PROPUESTA DE DICTAMEN TÉCNICO

CN VANDELLÓS II. PROPUESTA DE DICTAMEN TÉCNICO SOBRE LAS SOLICITUDES DE APRECIACIÓN FAVORABLE DE MEDIDAS EQUIVALENTES SEGÚN EL APARTADO CUARTO DE LA IS-30 PARA LOS ARTÍCULOS 3.4.5 Y 3.4.6 (HVAC) Y 3.4.1 (DETECCIÓN DE INCENDIOS)

Figura 1

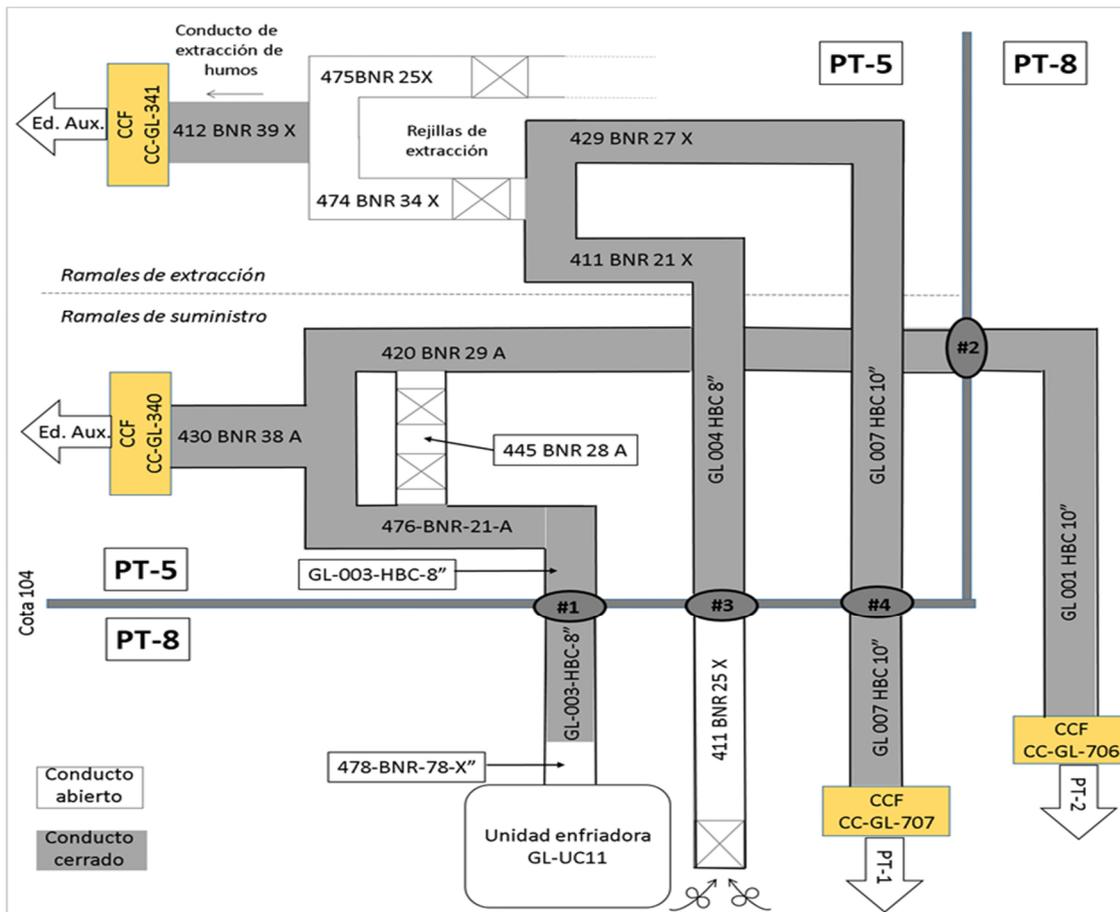
- 3) En lo que respecta al análisis de la propagación de humos a áreas adyacentes a la PT-05 en los cuatro casos en los que no existe CCF, se concluye que dicha propagación no es posible. La fig. 1, elaborada por AAPS, representa esquemáticamente la situación en estos casos.

- 3) En lo que respecta al análisis de la propagación de humos a otras áreas adyacentes a la PT-08 en los cuatro casos en los que no existe CCF, se concluye que dicha propagación no es posible. La fig. 1 representa esquemáticamente la situación en estos casos.

Figura 2

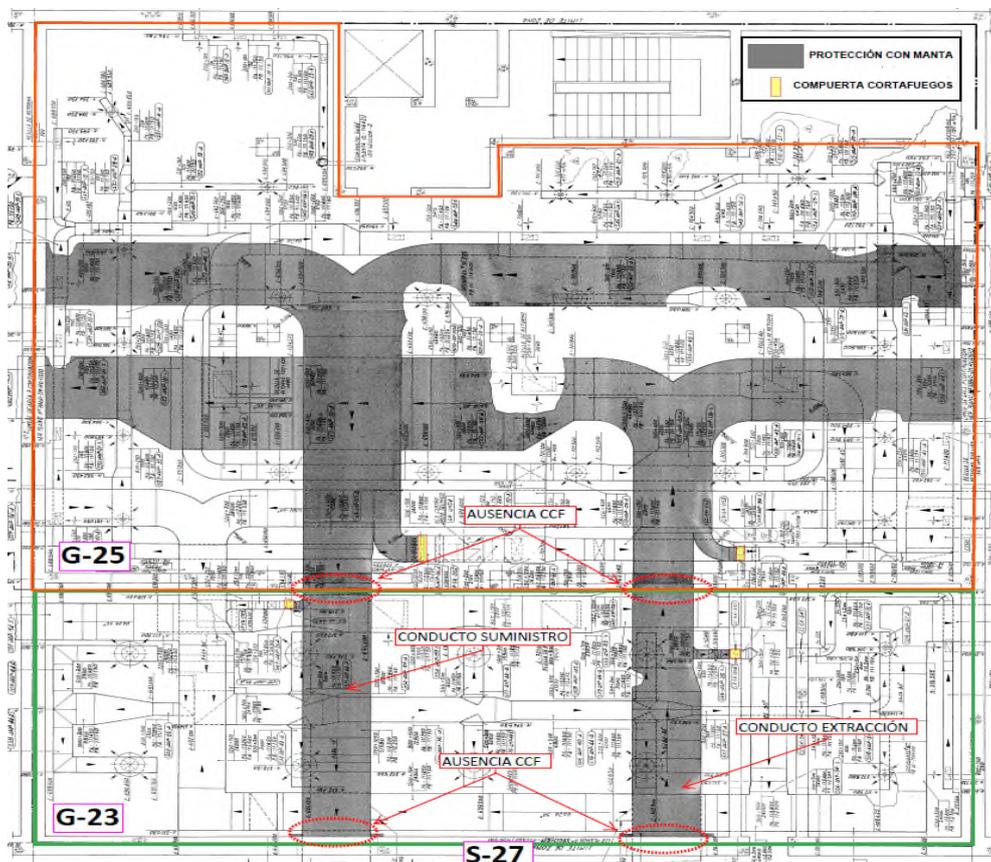
A efectos de sectorización de incendios, el titular indica en el Análisis de Riesgos de Incendios (ARI) que el interior de los conductos HVAC se considera parte del área de fuego de la sala de control (S-27), dado que disponen de protección RF-1 h en todo su recorrido por G-23 y G-25 hasta las ubicaciones en las que sí se dispone de CCF RF-3h (ver figura 2).

Es por ello que el titular solicita apreciación favorable de acuerdo con lo dispuesto en el apartado cuarto de la IS-30, para considerar que la protección pasiva instalada en los conductos HVAC es equivalente a una protección pasiva homologada RF-3h basándose en la configuración y características de las áreas de fuego implicadas (G-23, G-25 y S-27).

Por todo lo expuesto, AAPS considera adecuado conceder apreciación favorable a la solicitud del titular relativa al cumplimiento equivalente de los artículos 3.4.5 y 3.4.6 en las áreas de fuego G-25, G-23 y S-27, ya que, según evidencia el reciente ensayo realizado por una empresa externa a las mantas cerámicas que recubren los conductos de ventilación afectados por la solicitud, la cualificación de dichas mantas es actualmente de RF-3h. El titular deberá recoger en el Análisis de Riesgo de Incendio (ARI) en el área S-27, la información referente a la cualificación de las protecciones en el conducto de ventilación de SC ubicados en G-25, G-27 y la propia S-27 como RF-3h.

Figura 3

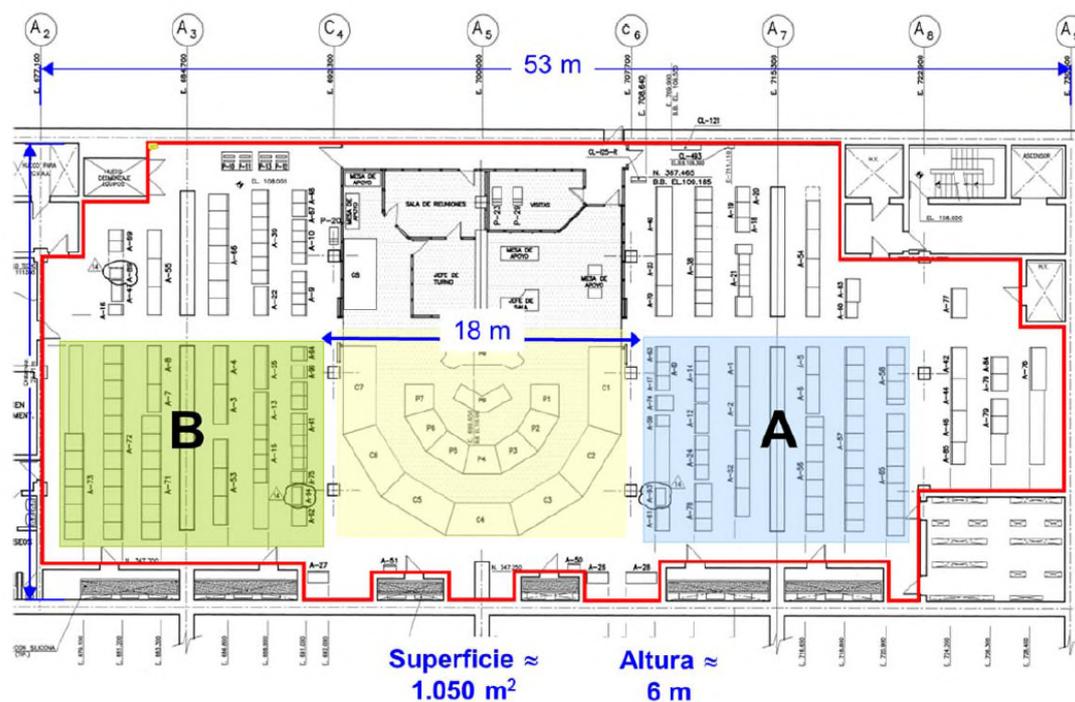
El área de fuego S-27 comprende la sala de control. Es un área de gran volumen. Los armarios eléctricos de los trenes redundantes A y B se encuentran separados por gran distancia sin combustibles intermedios. Existe una ocupación permanente por al menos tres personas (operador de reactor, operador de turbina y jefe de sala), todos ellos con formación y entrenamiento en PCI. La figura 3 muestra la disposición general del área.
